Nota Beantwoording Zienswijzen
Bestemmingsplan
Tuindorp Frankendael
Stadsdeel Oost
Gemeente Amsterdam

Datum: 10 november 2010
Projectnummer: 90553

Afbeelding 2

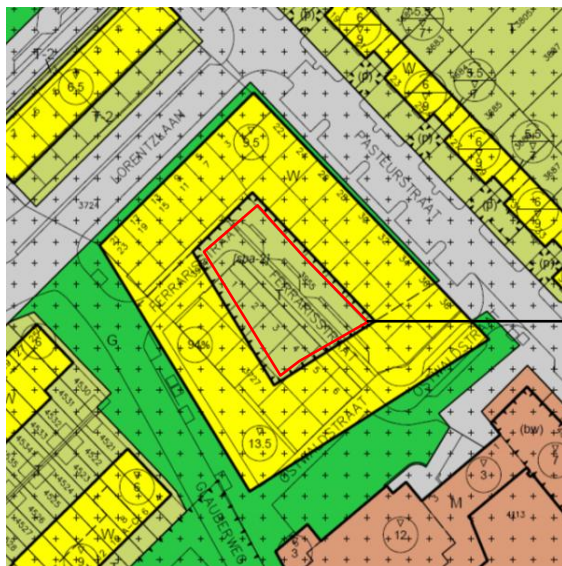
1.3 Ten aanzien van “blok I” merkt inspreker op dat geen rekening is gehouden met de aanleg van een half verdiepte parkeergarage; inspreker verzoekt op de verbeelding de aanduiding “pg” (in de bestemming Tuin) op te nemen zodat de parkeergarage mogelijk wordt.

De parkeerkelder zal mogelijk inderdaad voor een klein deel (maximaal ca. 3 meter) doolopen in de bestemming Tuin, alhoewel het exacte bouwplan nog niet bekend is: de aanduiding “pg” wordt opgenomen op de verbeelding (zie afbeelding 2). De zienswijze leidt dus wat betreft dit punt tot een wijziging: de aanduiding ‘pg’ wordt aangebracht in de bestemming Tuin tot maximaal 3 meter uit de binnengevel van “blok I”.

Toevoeging aanduiding
“pg” in de bestemming
Tuin tot 3 meter uit de
binnengevel

Afbeelding 3

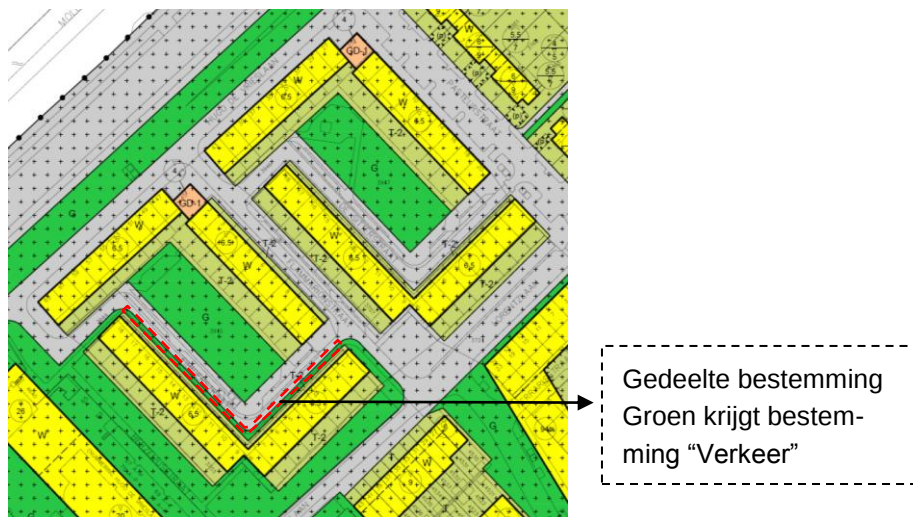
1.4 Inspreker twijfelt aan de positionering van het bestemmingsvlak voor de woningblokken aan Fibigerstraat (de zuidelijke haak van blok G) en de Sitterstraat (zuidelijke haak blok H) correct zijn gelet op de nieuwbouwplannen en vraagt zich af waarom de strook aangrenzend aan de Fibigerstraat als Groen is bestemd.

Het bestemmingsvlak Wonen is getekend conform het tekenbestand van het Stedenbouwkundig Plan waarin de nieuwbouwplannen zijn vervat. Er is geen reden aan te nemen dat deze positionering niet correct is. De strook Groen voor zover grenzend aan de voortuinen van zuidelijke haak van blok G wordt gewijzigd in de bestemming “Verkeer” (zie afbeelding 3) overeenkomstig de wijze van bestemming bij “blok H”. Voor wat betreft het tweede deel van dit punt leidt de zienswijze derhalve tot een wijziging.

Afbeelding 4

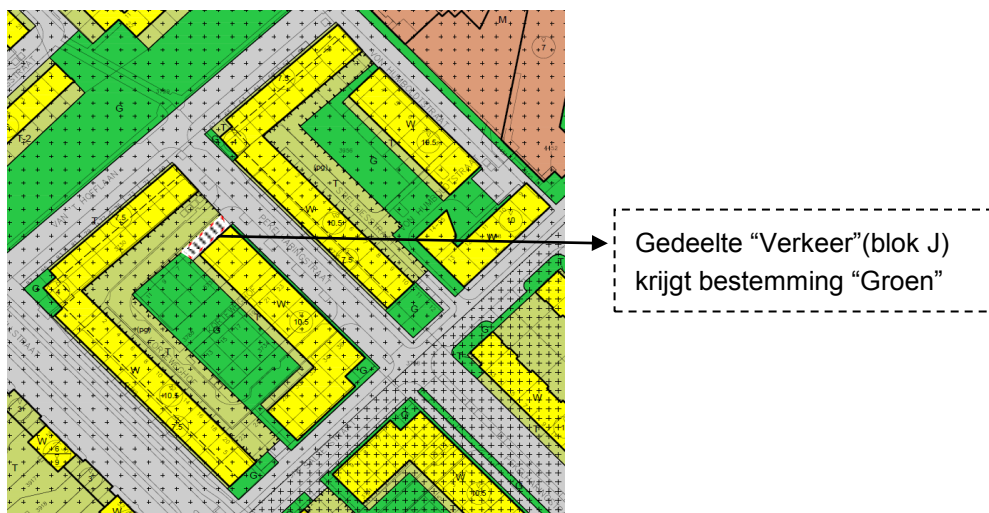
1.9 Een gedeelte van de binnentuin t.h.v. de Pekelharingstraat (blok J) is bestemd als Verkeer. Inspreker vraagt zich af of dit niet de bestemming Groen moet zijn, in lijn met blok L.

De gronden waar inspreker op doelt vallen inderdaad binnen de hoofdgroenstructuur zoals opgenomen in het SP; de verbeelding van het bestemmingsplan wordt overeenkomstig de opmerking van inspreker en het SP aangepast (zie afbeelding 4). De zienswijze leidt wat dit betreft dit punt derhalve tot een wijziging in de verbeelding.

Afbeelding 5

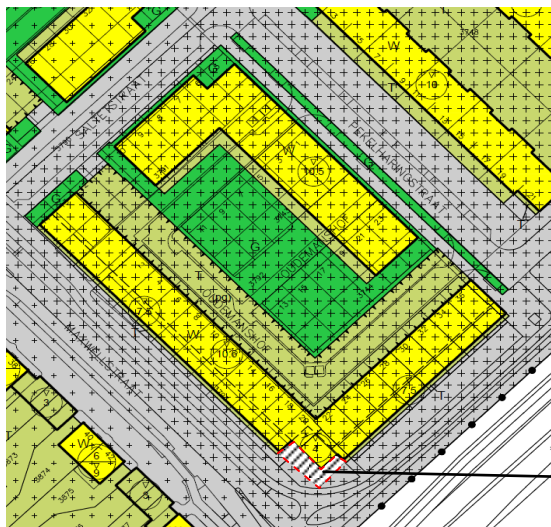
1.10 Bij de hoekwoning aan de Kruislaan (blok K) ontbreekt het groen en de privé- tuin. Inspreker verzoekt deze op te nemen (te bestemmen op de verbeelding).

De gronden waar inspreker op doelt vallen binnen de hoofdgroenstructuur zoals opgenomen in het SP; in een voortuin wordt in het SP niet voorzien. De verbeelding van het bestemmingsplan wordt aangepast conform afbeelding 5. De zienswijze leidt wat betreft dit punt tot een wijziging van de verbeelding.

Gedeelte "Verkeer"
(blok K) krijgt bestem-
ming "Groen"

Afbeelding 6. Bron: SP

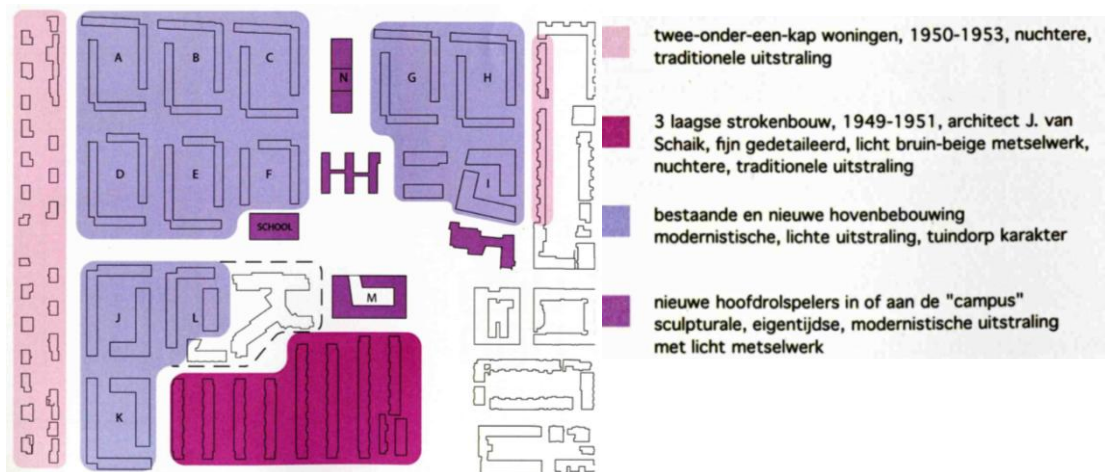
2.2. Insprekers voeren aan dat de nota inspraak en overleg enige onjuistheden bevat omtrent de bouwperiode van de eengezinswoningen aan de Pasteurstraat. Uit de keuze voor een hakenverkaveling blijkt volgens insprekers dat geen rekening gehouden is met de bouwstijl en stedenbouwkundige opzet van de woningen aan de Pasteurstraat maar enkel met de “interne” kant van de wijk (waar de hakenverkavelingen vaker voorkomen).

Er is wat betreft blok I aansluiting gezocht bij de hakenverkaveling zoals die elders voorkomt in de wijk en niet bij de meer traditionele verkaveling van de Pasteurstraat. Rekening is gehouden met de woningen aan de Pasteurstraat c.q. het straat- en bebouwingsbeeld. De maximale bouwhoogte van de noordelijke haak (die met de lange

zijde grenst aan de Pasteurstraat) lager dan de 'zuidelijke haak', vanwege de ertegen over gelegen woningen. De zuidelijke haak wordt iets hoger, maar grenst alleen met het uiteinde aan de Pasteurstraat.

Afbeelding 9

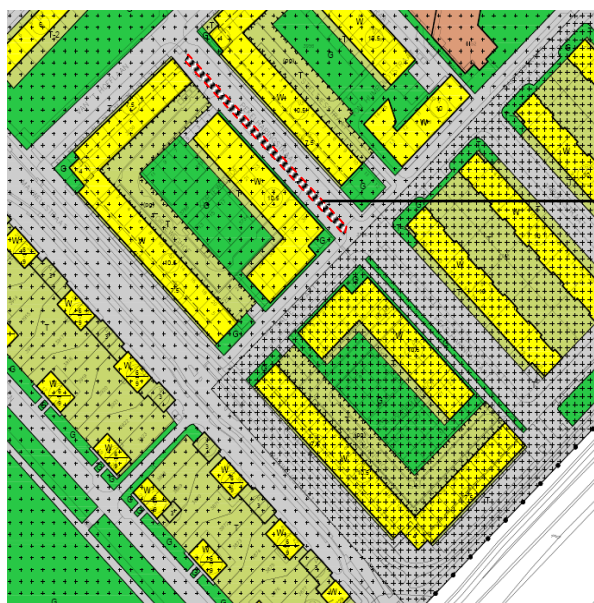
4. In de Pekelharingstraat is ten oosten van de geplande nieuwbouw (blok J) een geplande groenstrook uit het SP tot "Verkeer" bestemd; dit wordt gewijzigd in de bestemming "Groen", een en ander conform het SP. Zie afbeelding 9.

Strook “Verkeer” bij blok J wordt
“Groen” conform Stedenbouwkundig
Plan
